改善箇所説明図

不具合発生箇所

コンバーチブルトップロック用モータ

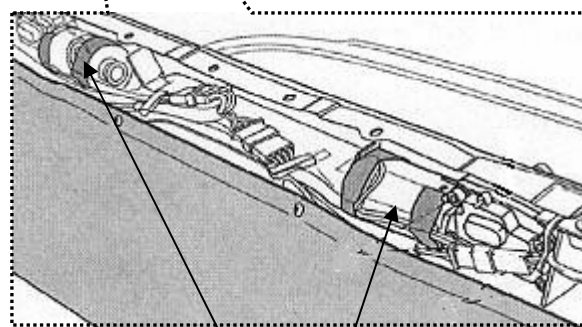
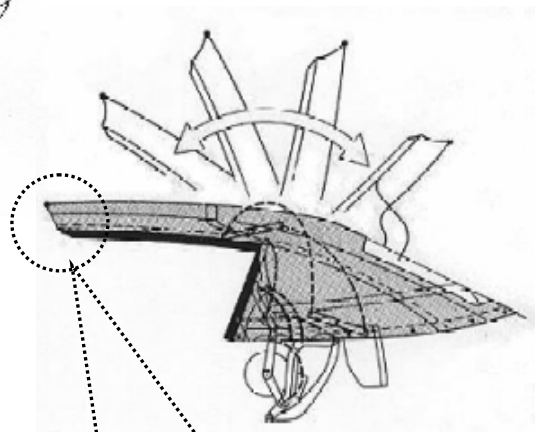
幌型形状（コンバーチブル）の車両において、コンバーチブルトップロック用モータ内のドライブギアの強度が不足している為、開閉を繰り返すと当該ギアに亀裂が入るものがある。そのため、コンバーチブルトップを閉じた際に、ロック機構が確実にロックされず、走行中、突然開くことがあり、最悪の場合、コンバーチブルトップが脱落し、他の交通の安全を妨げるおそれがある。

全車両コンバーチブルトップ用ロック機構モータを同モータ内のギアの強度を上げた対策品に交換する。

識別：当該モータが、部品番号 911 624 055 03（左側用）及び 911 624 056 03（右側用）に交換されていれば対策品である。
